OPERE STRATEGICHE PER IL PORTO DI CIVITAVECCHIA 1° LOTTO FUNZIONALE: PROLUNGAMENTO ANTEMURALE C. COLOMBO DARSENE SERVIZI E TRAGHETTI

PERIZIA DI VARIANTE N°2 - OPERE I STRALCIO

RELAZIONE ILLUSTRATIVA
SUGLI INTERVENTI
IN VARIANTE

Figura 27: Stralcio planimetria di progetto Darsena Servizi (009 001 01AD)

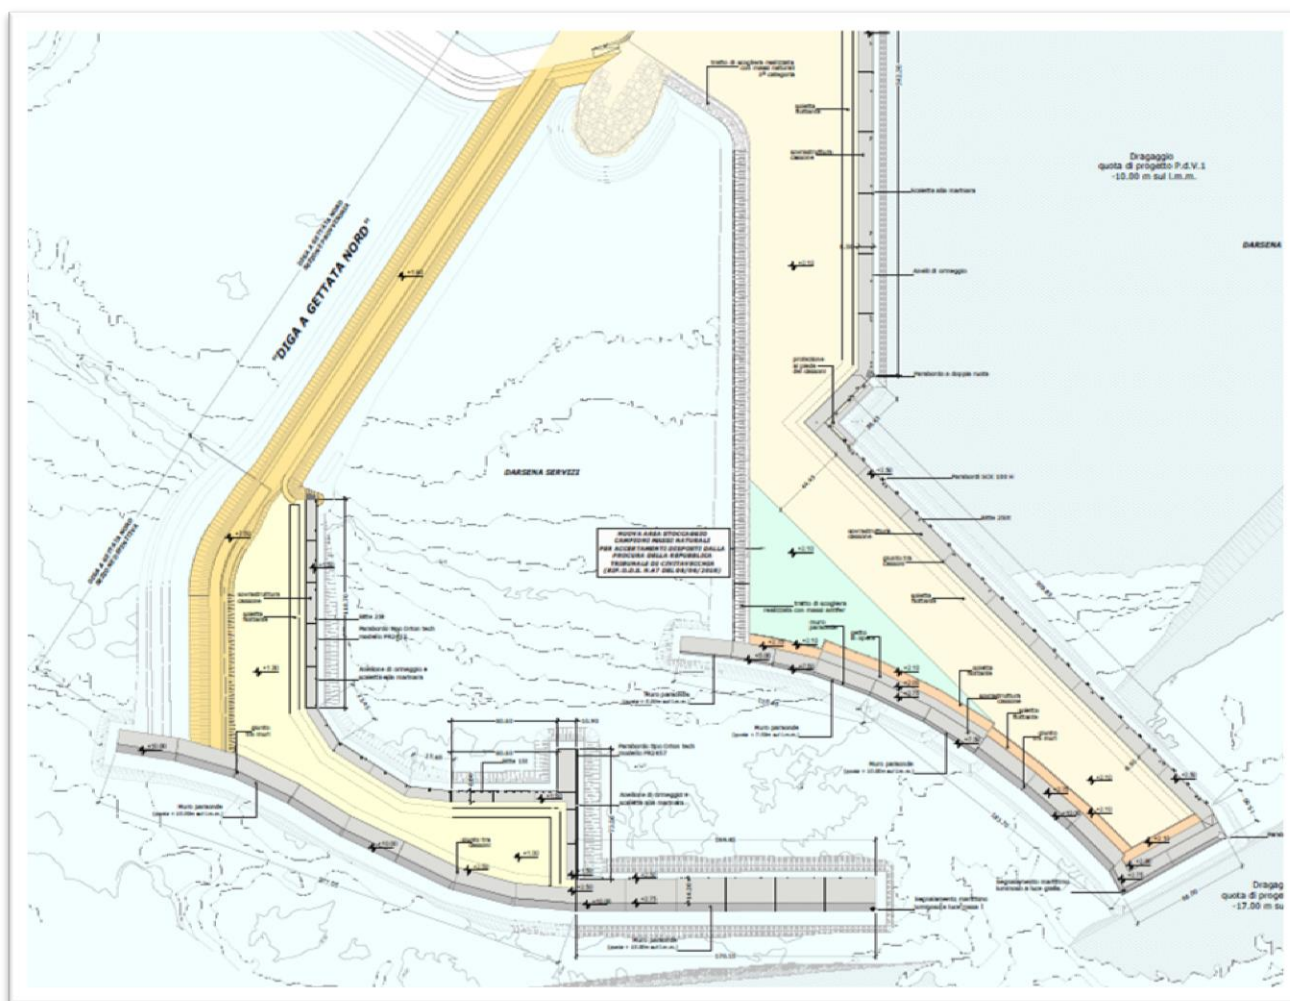
La darsena servizi è stata interessata da altre modifiche non sostanziali in parte simili a quelle riguardanti la darsena traghetti e rappresentate nella planimetria di progetto 009 001 01AD della Perizia di Variante N°2 di cui si riporta lo stralcio (Figura 27).

Dette modifiche disposte e recepite nella presente Perizia di Variante N°2 riguardano principalmente i giunti in elevazione e le finiture delle sovrastrutture, le predisposizioni per i sottoservizi oltre che le modifiche legate a prescrizioni della Capitaneria di Porto di Civitavecchia, emerse nell'ambito della Conferenza dei Servizi seduta del 29/05/2014.
